三亚海棠湾HT09-13-03地块（保利仁境）商品住宅项目 一期建筑设计方案优化调整前后对比

三亚海棠湾HT09-13-03地块(保利仁境)商品住宅项目一期方案优化调整内容

- 1、总图10#楼优化调整;
- 2、住宅楼局部立面造型优化调整;
- 3、住宅楼局部架空层范围优化调整;
- 4、住宅楼局部架空层出挑造型优化调整;
- 5、住宅楼局部平面优化调整;
- 6、商业局部平面优化调整;
- 7、配套局部平面优化调整;
- 8、次入口造型优化调整;
- 9、配电房造型优化调整;
- 10、地下室局部平面优化调整;

1#住宅楼首层平面对比

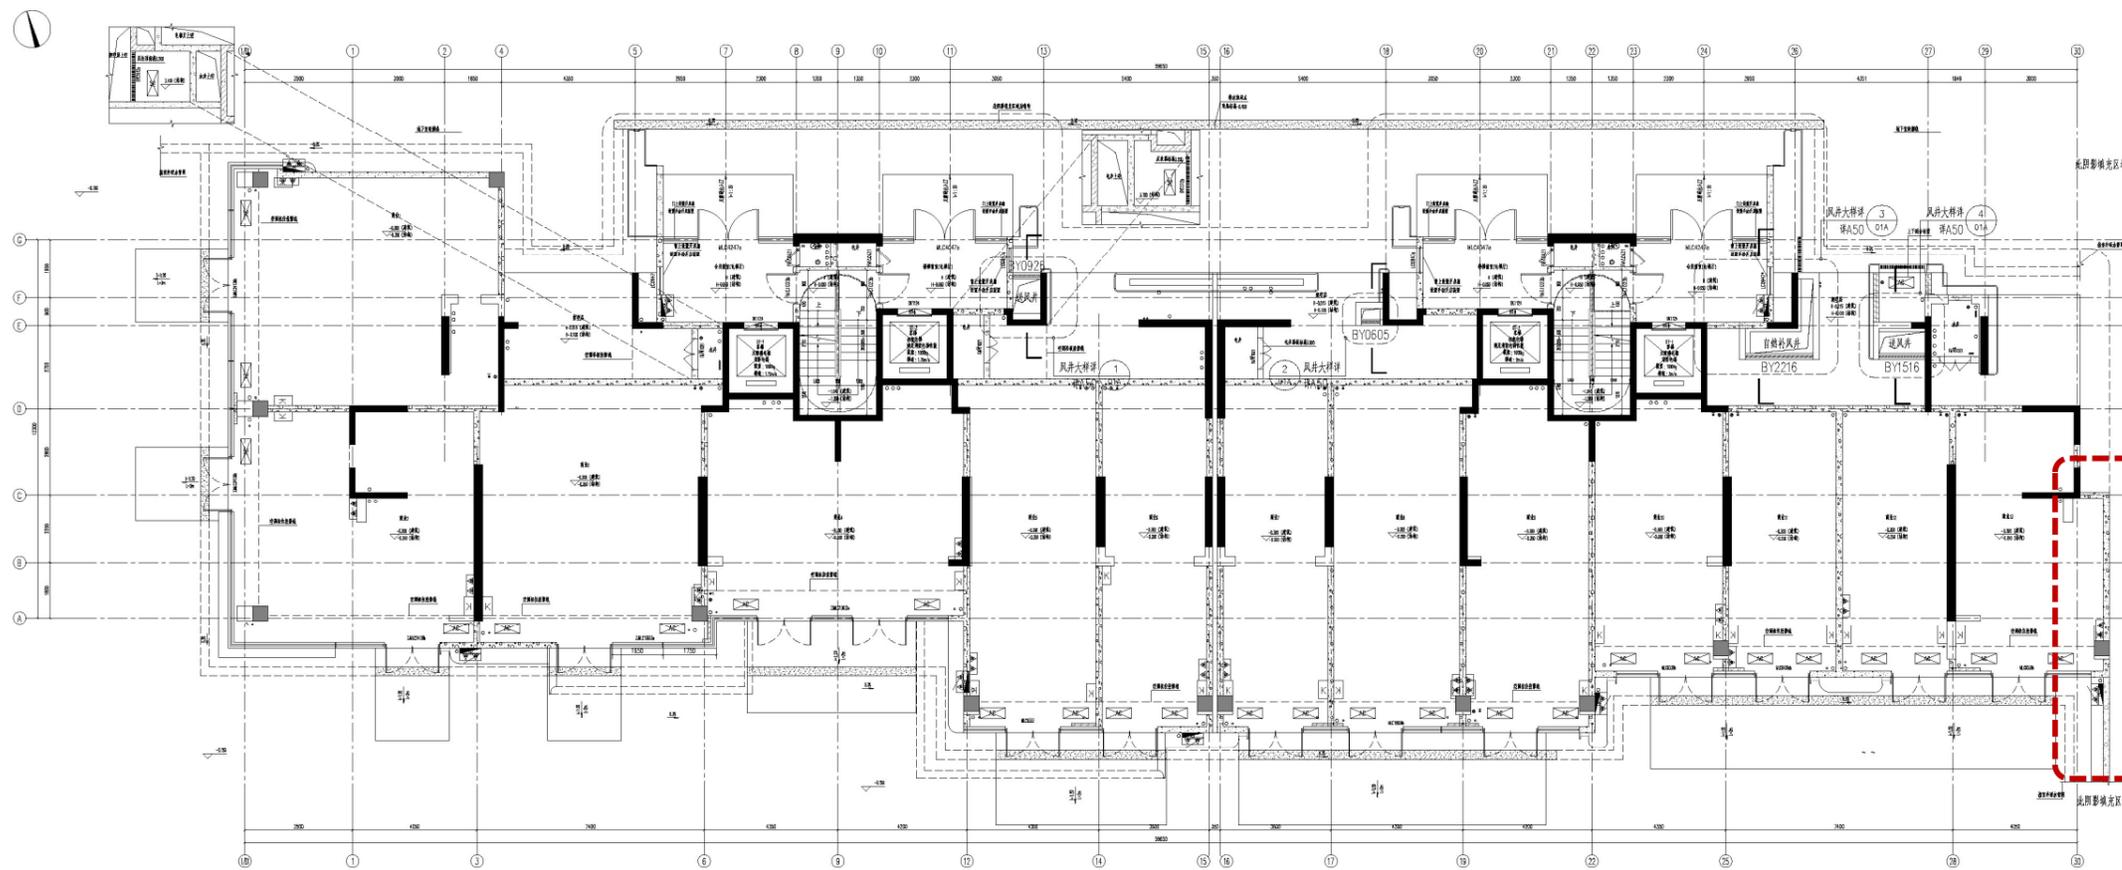
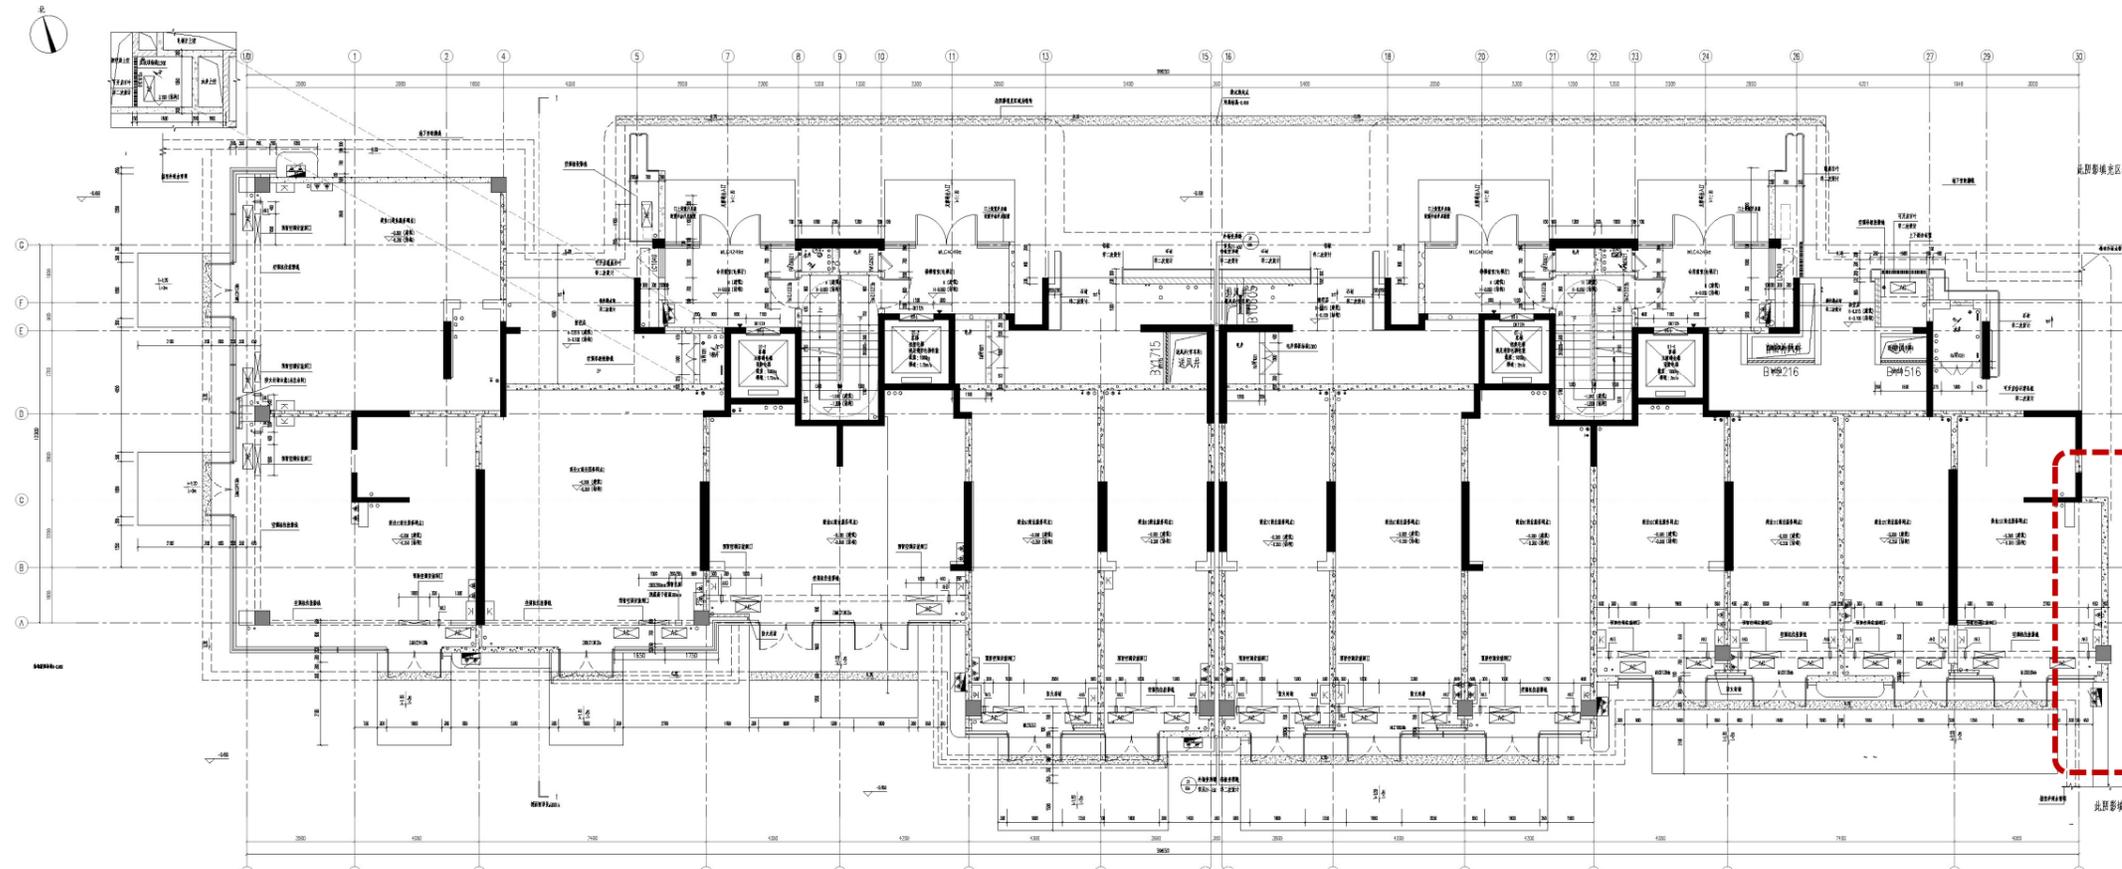
1:1#住宅楼轮廓调整, 计容面积减少0.5m²

2#住宅楼首层平面对比

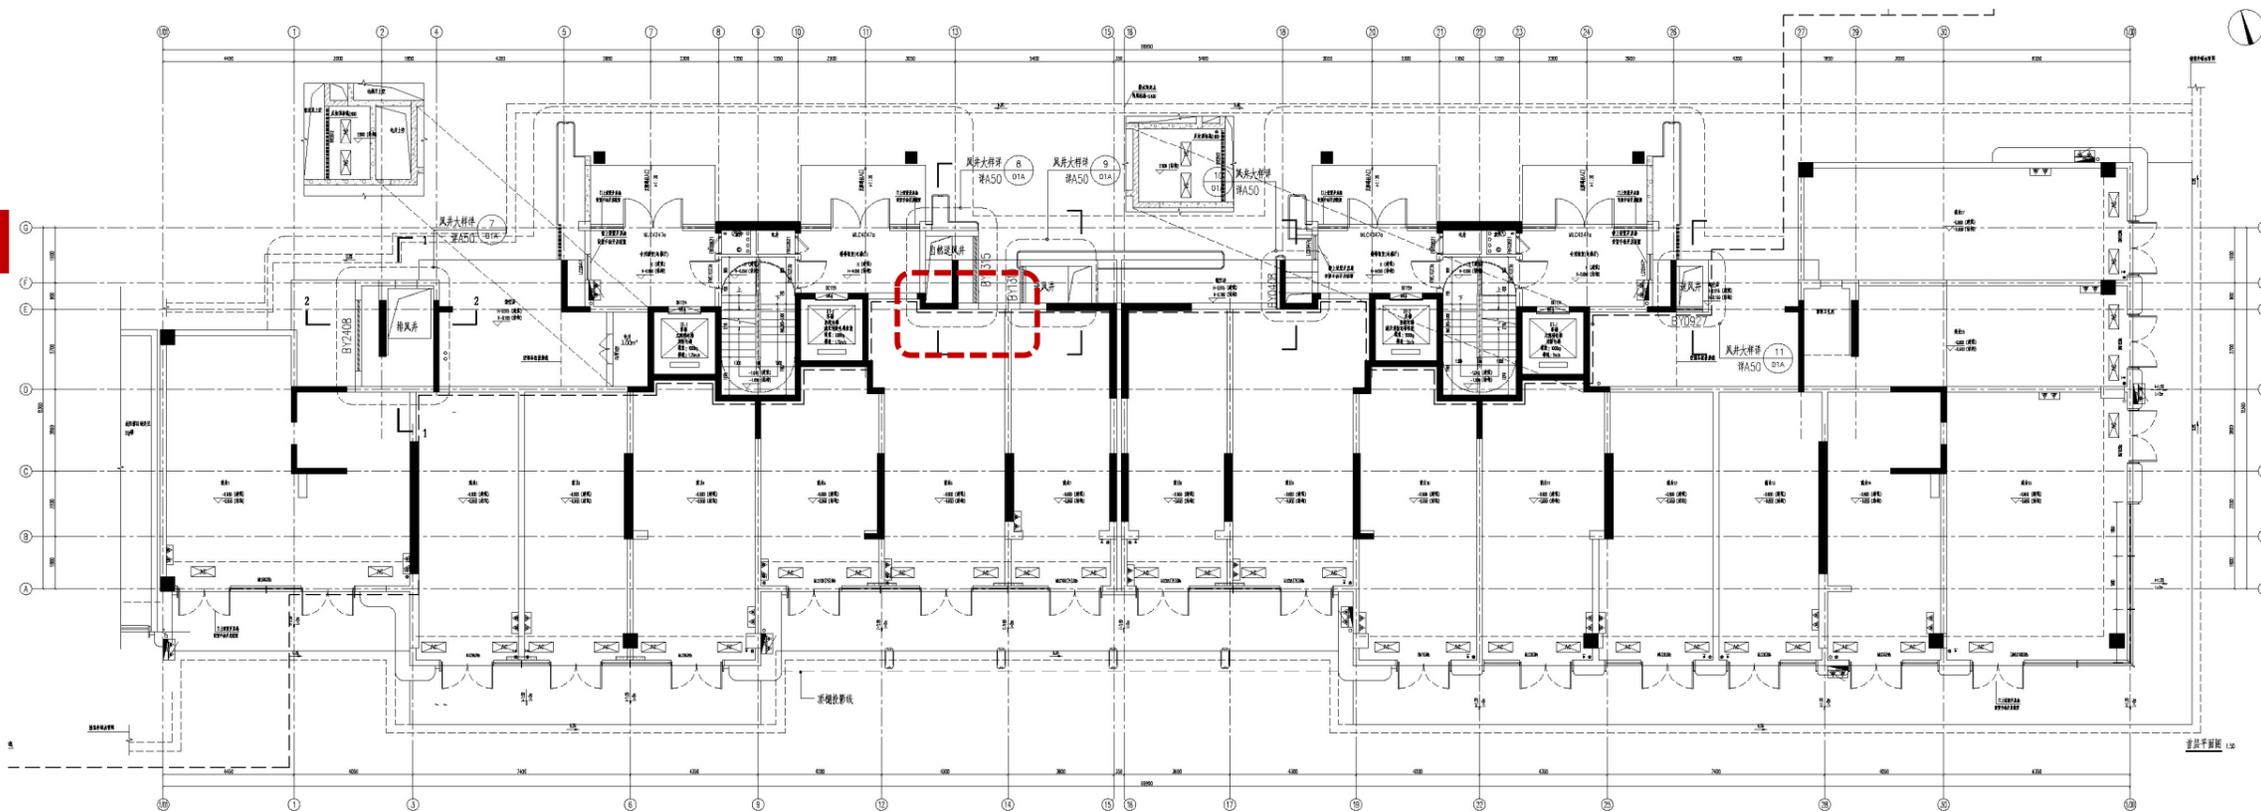
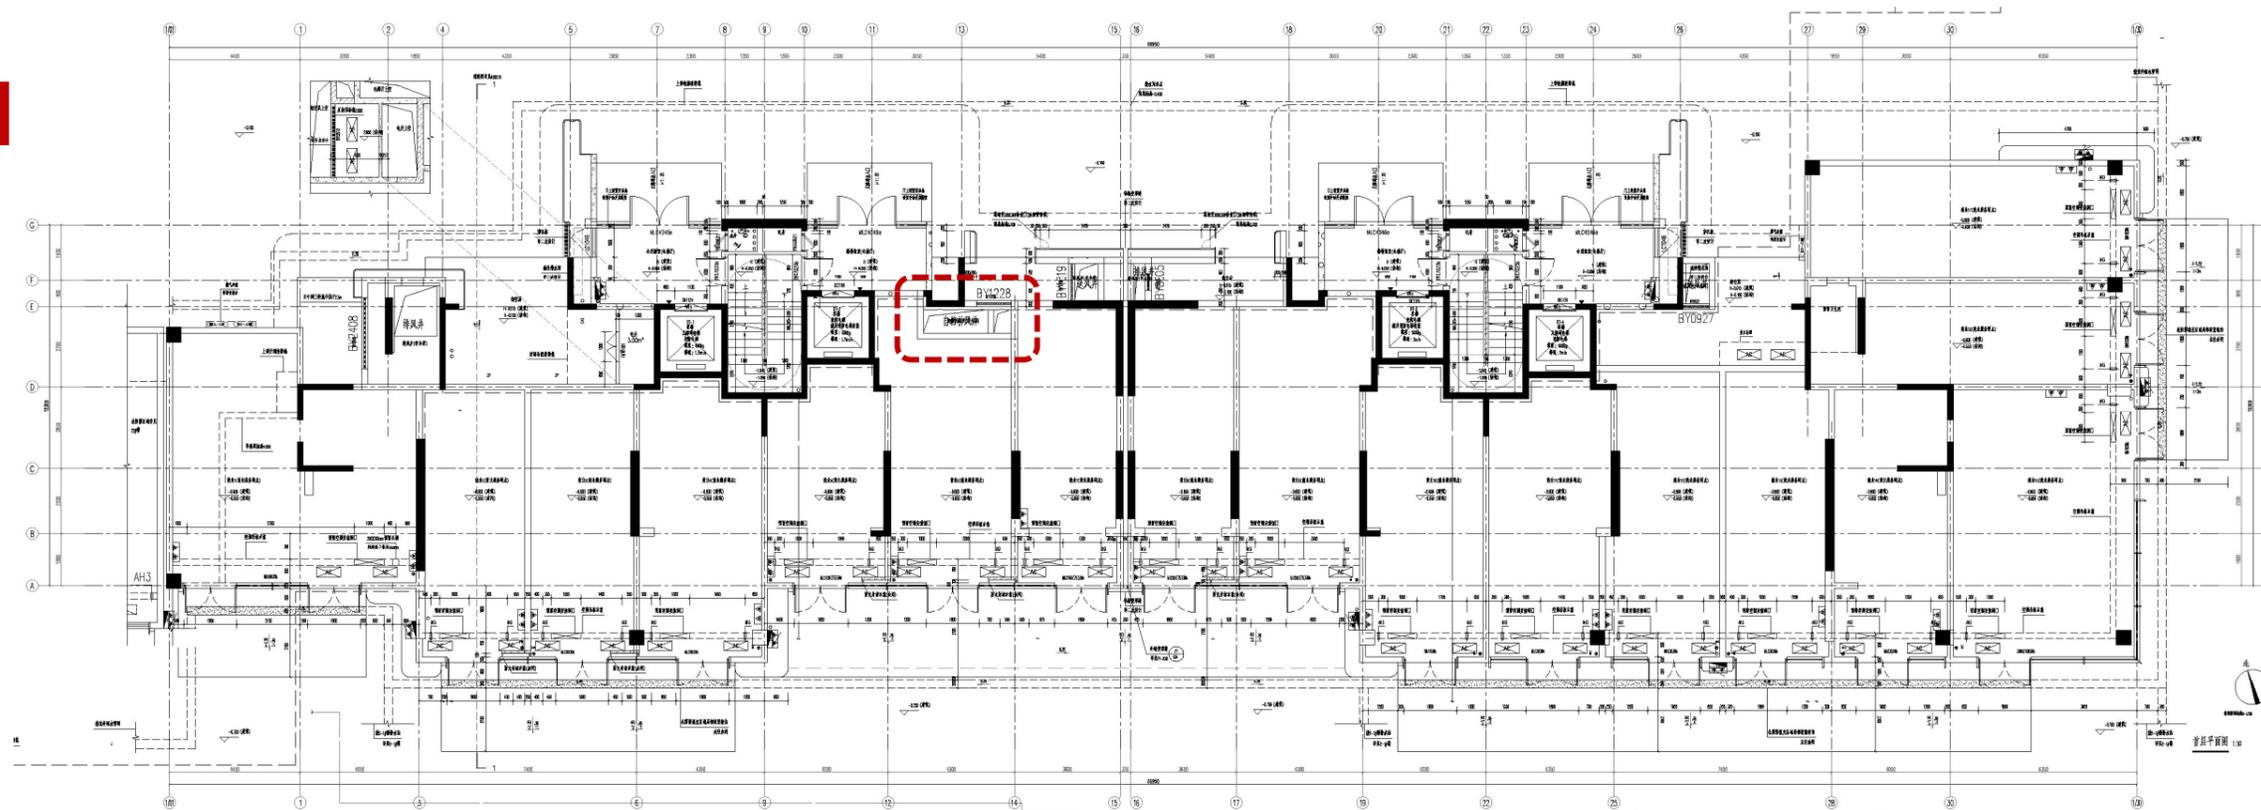
1:2#楼商业轮廓调整, 计容面积减少0.66m²

1#住宅楼立面优化调整说明 (2#住宅楼参)

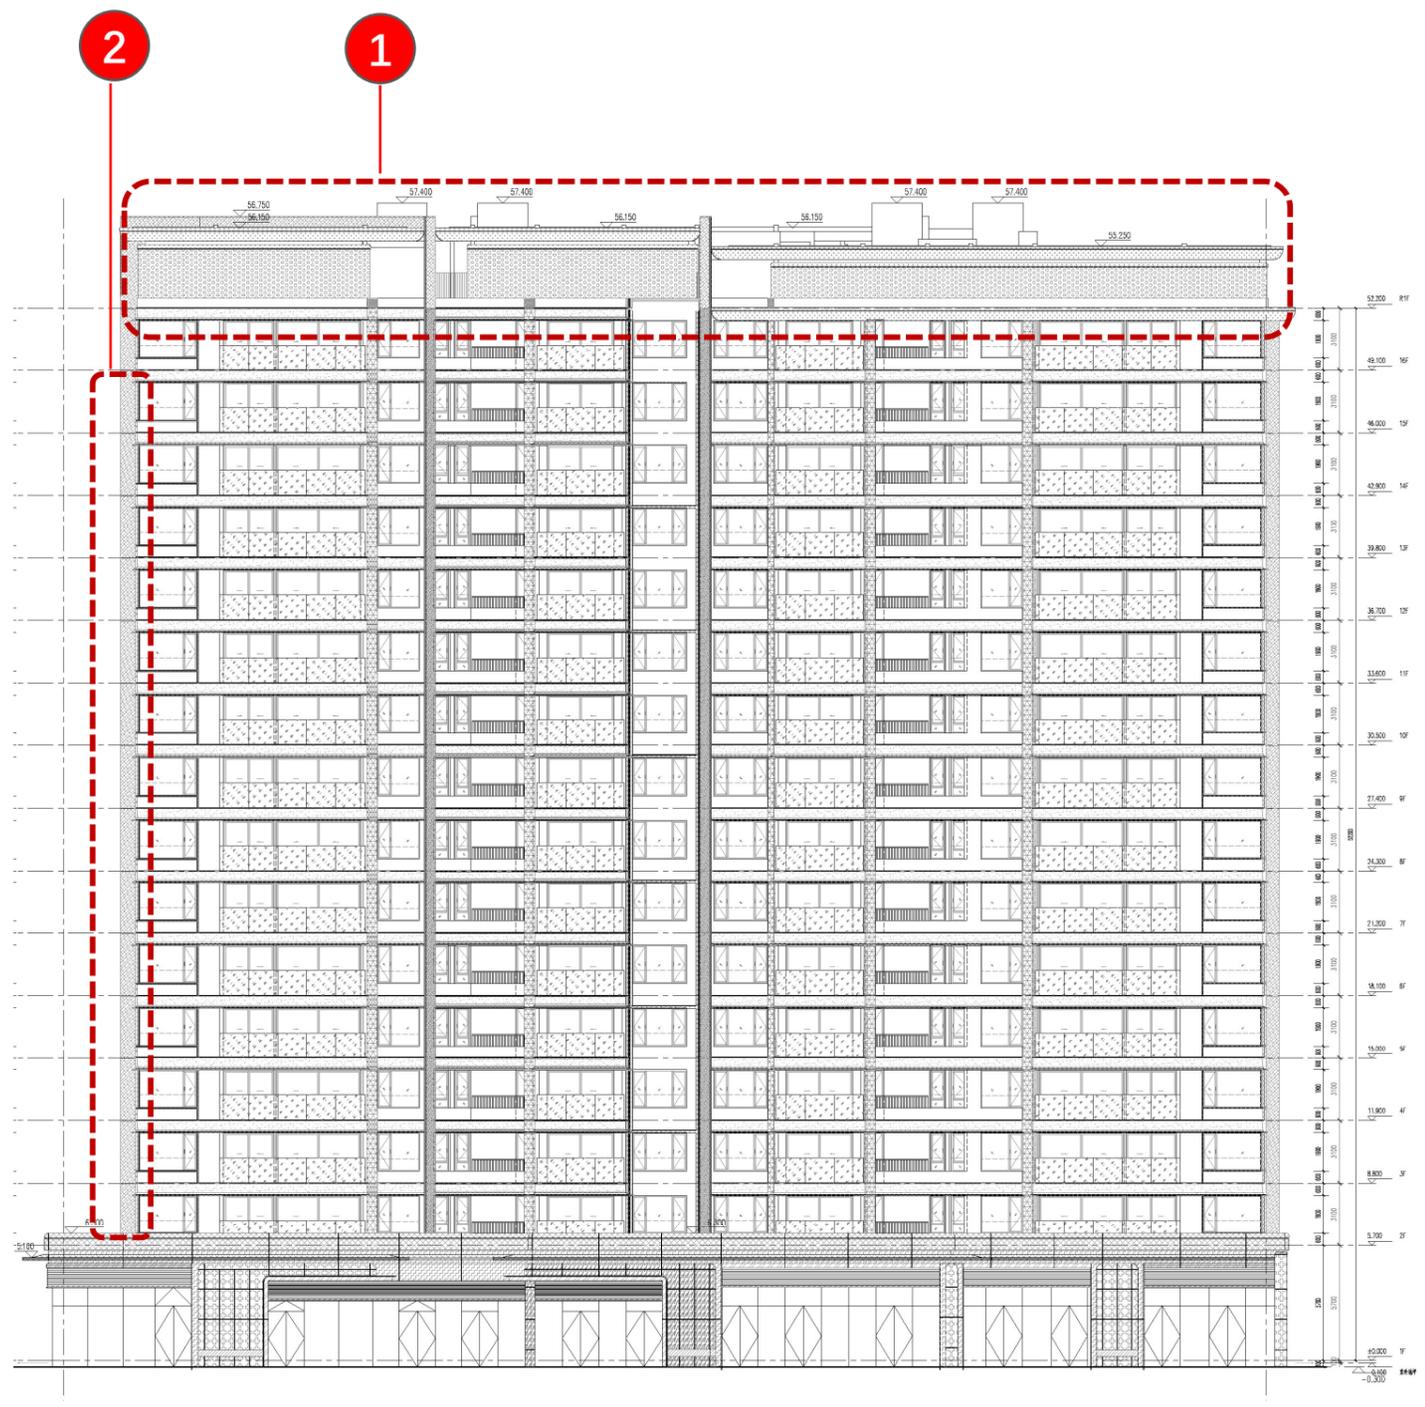
- 因为方案优化升级及完善建筑使用功能
- 1.冠顶材质由格栅调整为穿孔板, 群像风格更加统一
- 2.竖向大线脚尺度缩小, 与建筑形体更加协调

1#住宅楼立面优化调整说明 (2#住宅楼参)

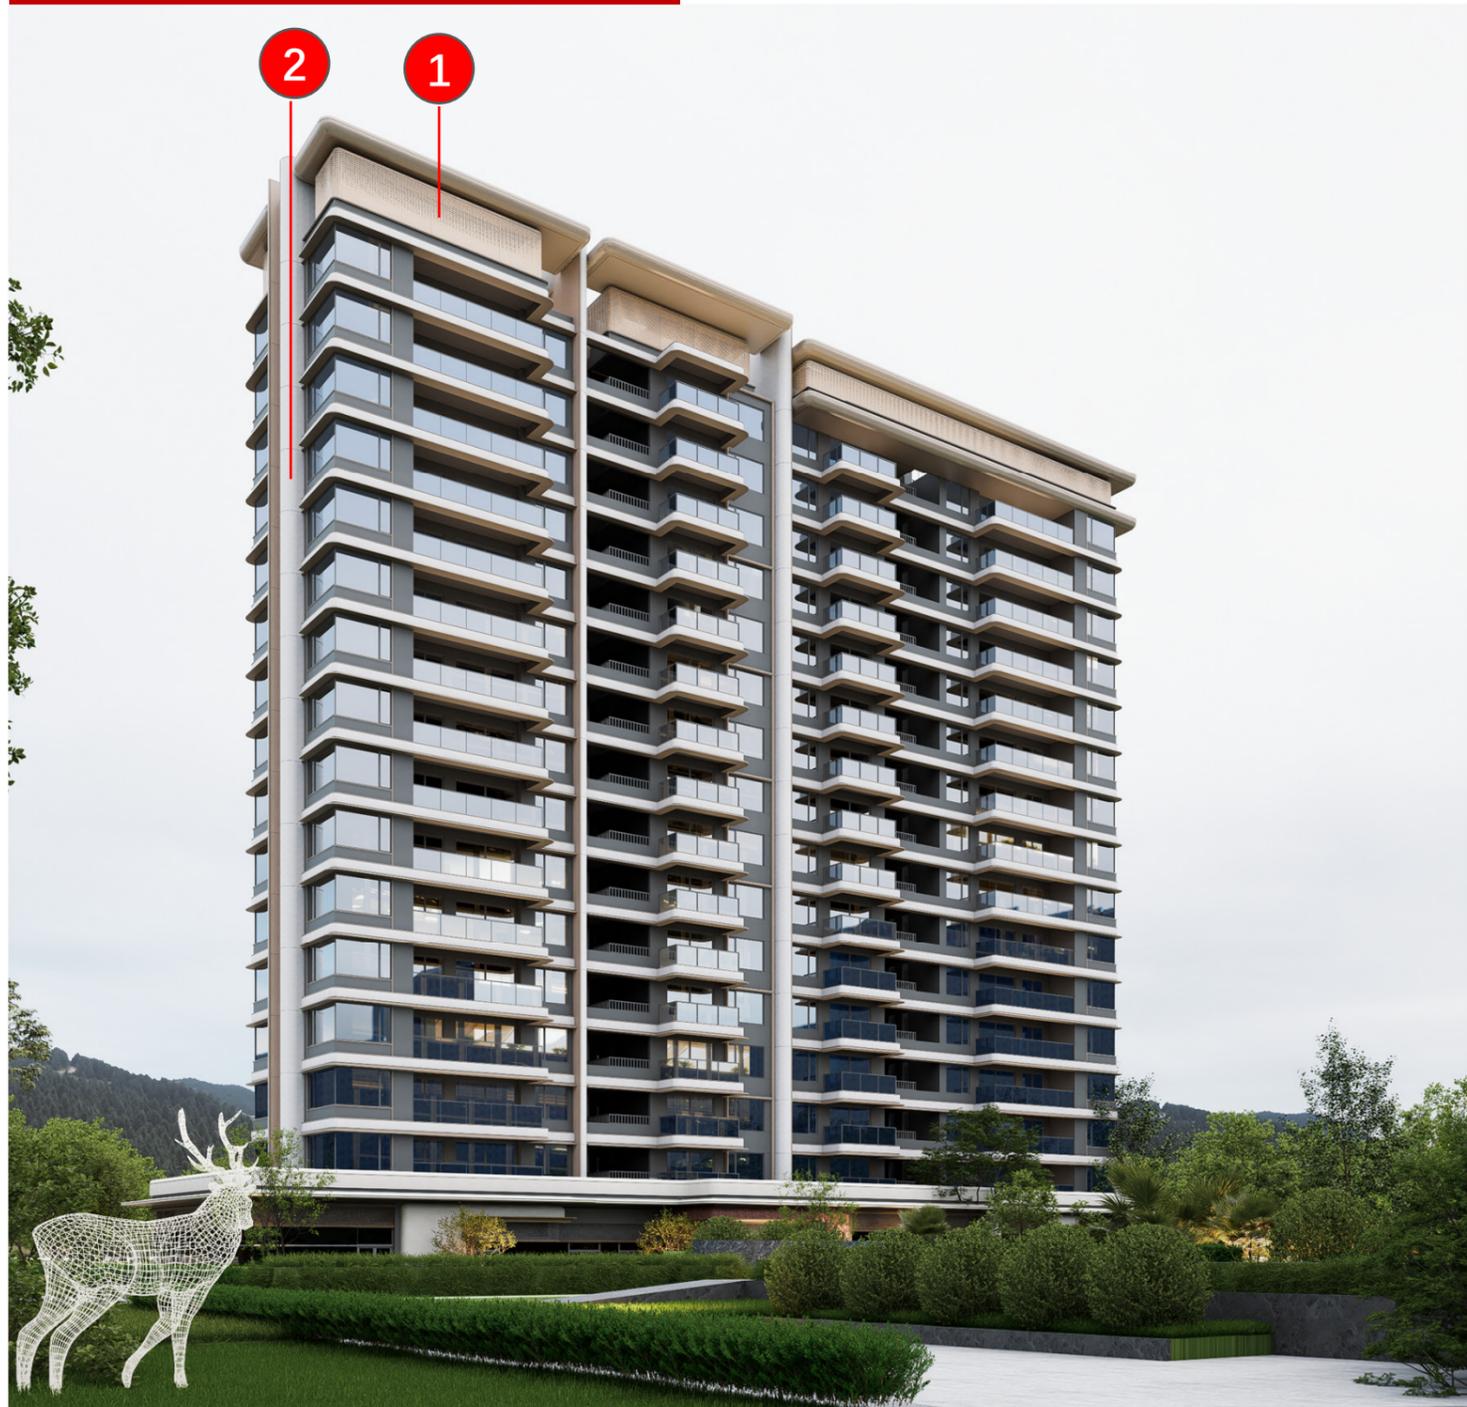
- 因为方案优化升级及完善建筑使用功能
- 1.冠顶材质由格栅调整为穿孔板, 群像风格更加统一
- 2.竖向大线脚尺度缩小, 与建筑形体更加协调
